**32/ZP/POO/2023**

### **Pytania i odpowiedzi, modyfikacje do SWZ**

Dotyczy: *Przedmiotem zamówienia jest wynajem dużych namiotów wraz z dostawą, przygotowaniem podłoża, montażem, obsługą serwisową i demontażem namiotów na niżej wymienionych lokalizacjach znajdujących się na terenie województwa małopolskiego, w związku z organizacją Igrzysk Europejskich 2023, z podziałem na 6 części zamówienia.*

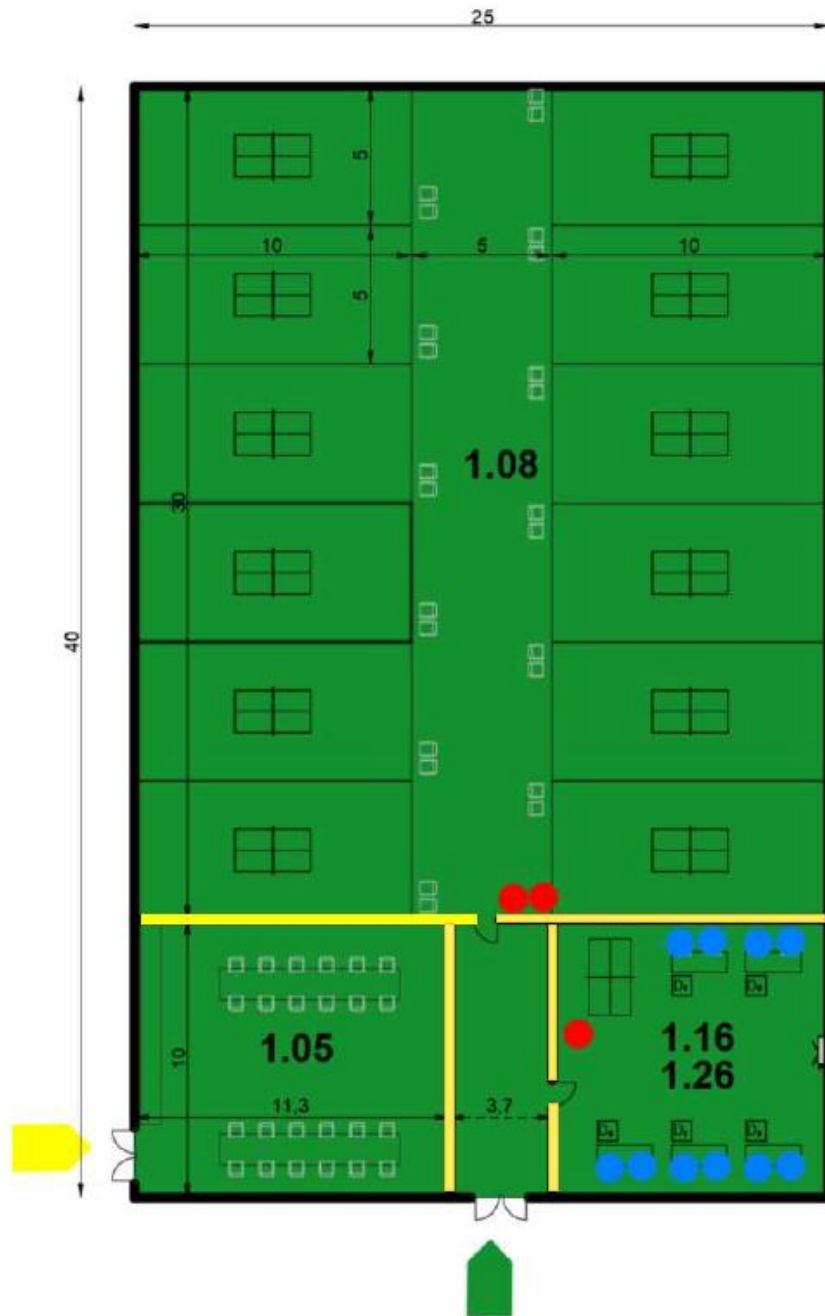
Załącznik 1.6 do OPZ opis konstrukcji namiotu 25x40e\_1: Należy przegrodzić namiot ścianką wewnętrzną wraz z drzwiami zgodnie z dołączonym schematem [WYMAGANE]; Ze schematu nie wynika jednoznacznie które linie określają ścianki działowe wewnętrzne. Proszę o doprecyzowanie rysunku i oznaczenie osobnym kolorem/rodzajem linii ścianek działowych.

Zamawiający informuje, że schemat ścianek działowych znajduje się na poniższym rysunku, które zostały zaznaczone kolorem żółtym.
